改善箇所説明図

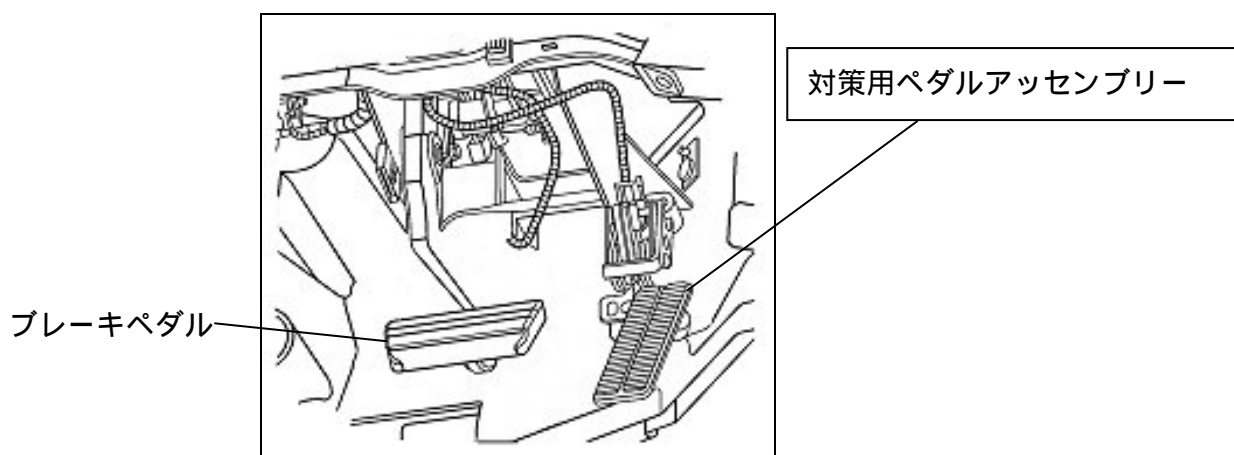
不具合発生箇所

アクセルペダルの二重リターンスプリングにおいて、- 10 以下の寒冷時で、かつ、リターンスプリングの1つが破損した場合に、アクセルペダルから足を離してもアクセルペダルの戻りが遅くなることがある。そのため、エンジン回転の下がり方が遅くなるおそれがある。

<改善内容>

全車両、対策用アクセルペダルー式に交換する。

☐ 内は、交換部品を示す。

識別方法：左ストラットタワーに赤色ペイントを塗布。
